**Klage over godkendelse til rørlægning af grøft ved etablering af cykelsti og
lovliggørelse af rørlagt overgang**

Meddelt den 11. december 2025.

Sags nummer ved Assens Kommune 25/13467

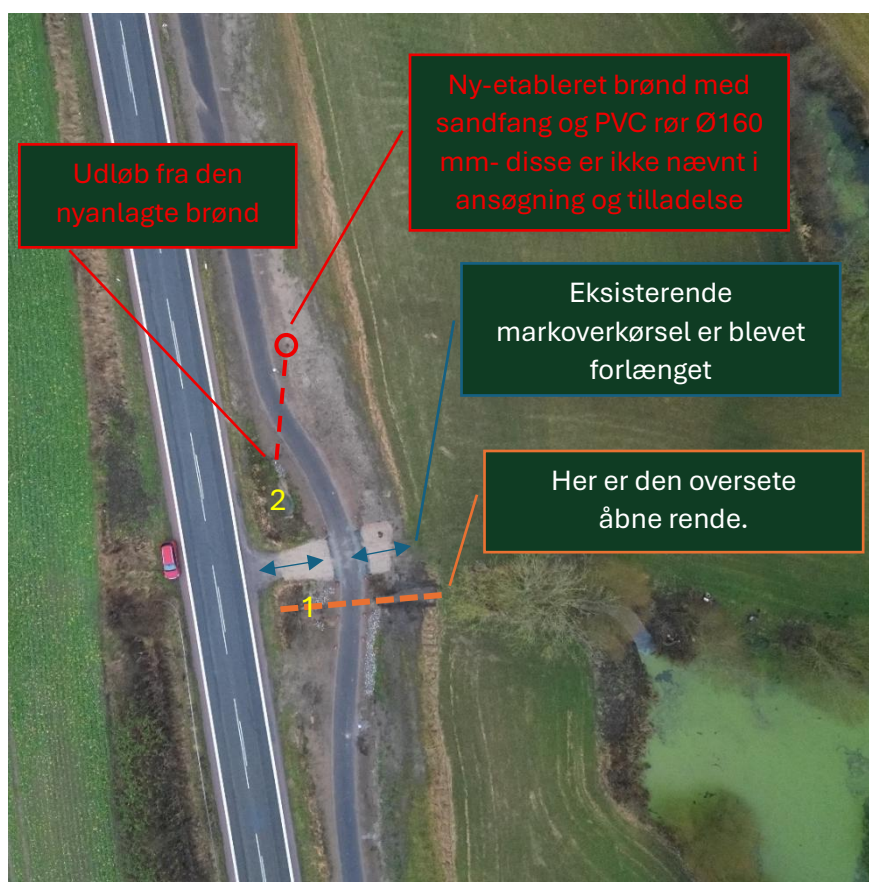
Det er forinden projektets igangsættelse oplyst i forbindelse med VVM-screeningen at overfladevand fra cykelstien vil blive afledt diffust ved nedsivning langs cykelstien og at der ikke vil foretages lokal opsamling til udledning i nærliggende recipienter.

Vi er bekymrede over to miljøbelastninger i forbindelse med denne tilladelse:

1. at der opsamles vejvand/overfladevand i en brønd og dette ledes til et §3 område.
2. at der i cykelstiprojektet er brugt forbrændingsslagge kategori 3 og at slaggen ikke er brugt efter Restproduktbekendtgørelsens forskrifter (Bek. nr. 1672 af 15/12/2016) og at der dermed er **forøget udvaskning af slaggen**.

Dronebillede, ultimo 2025.

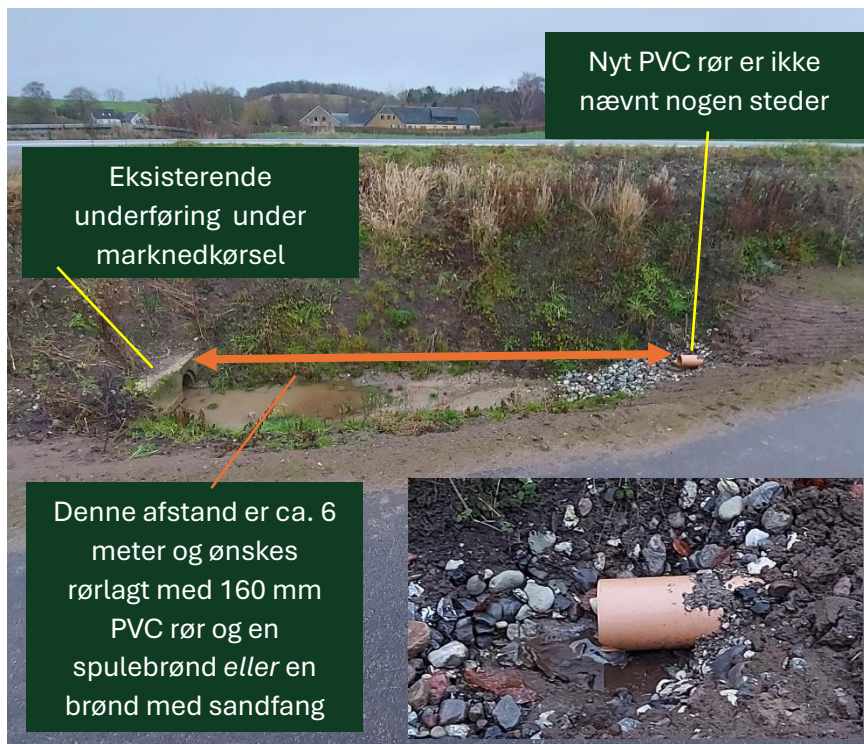
Området ved 1-tallet: åben rende, hvor der tillades rørlægning af Ø 800 plastrør, hvor røret fra 2-tallet anbores.

Området ved 2-tallet: åben rende, hvor der tillades rørlægning med Ø160 mm PVC rør og *en spulebrønd eller brønd med sandfang (det fremstår uklart i ansøgningen)*.

⇒ en brønd med sandfang har en rist øverst - dermed modtager den også vejvand (inkl. den øgede udvaskning af slaggen jf. §7 dispensation).
